Betreft: Zienswijze Ontwerp-Voorkeurbeslissing Luchtruimherziening

Hierbij ontvangt u de zienswijze op de plannen voor de luchtruimherziening van de dorpen en Leeuwarder wijken in de directe nabijheid van vliegbasis Leeuwarden.

Afbeelding 1:

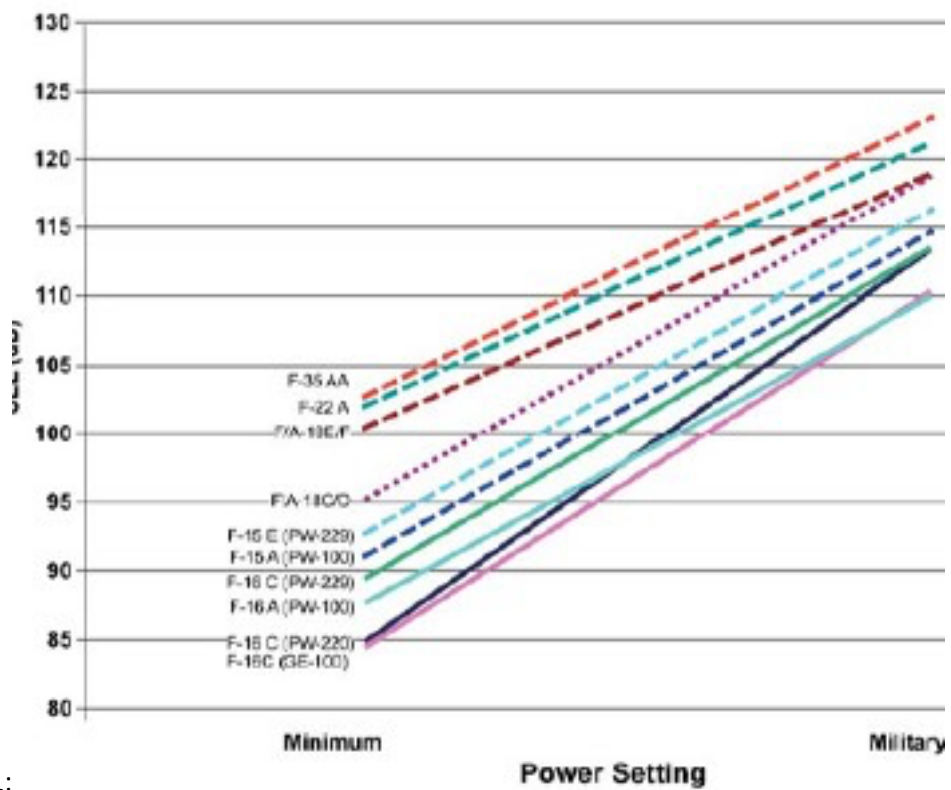
Onze dorpen en een groot gebied van Friesland ondervinden veel geluidshinder van de militaire jachtvliegtuigen. De komst van de F35 heeft voor een grote toename van het geluid gezorgd. De huidige F16 was het minst luide vliegtuig, de F35 de meest luide (zie afbeelding 1). Het verschil in geluidsniveau tussen de F16 en de F35 is veel groter dan door het NLR werd verwacht en door Defensie is meegedeeld aan de Tweede Kamer. Naast het hoge geluidsniveau (piekniveaus tussen de 110-120 dB(A) bij woningen) is het geluid ook meer laag frequent. Het laag frequente geluid blijft veel langer hoorbaar en zorgt voor meer voelbare trillingen. De geluidspiek is ook nog eens veel breder dan dat van de F16. Het aantal klachten van omwonenden is in 2020 verdrievoudigd, terwijl er slechts twee tot drie F35's hebben gevlogen. Dat voorspelt weinig goeds. Omwonenden vrezen het geluid bij een volledige F35 bezetting. De geluidshinder is in een veel groter deel van Friesland merkbaar, dan alleen in de directe nabijheid van de vliegbasis. Niet alleen afkomstig van vliegtuigen die oefenen onder de 2 kilometer, maar ook boven de 2 km.
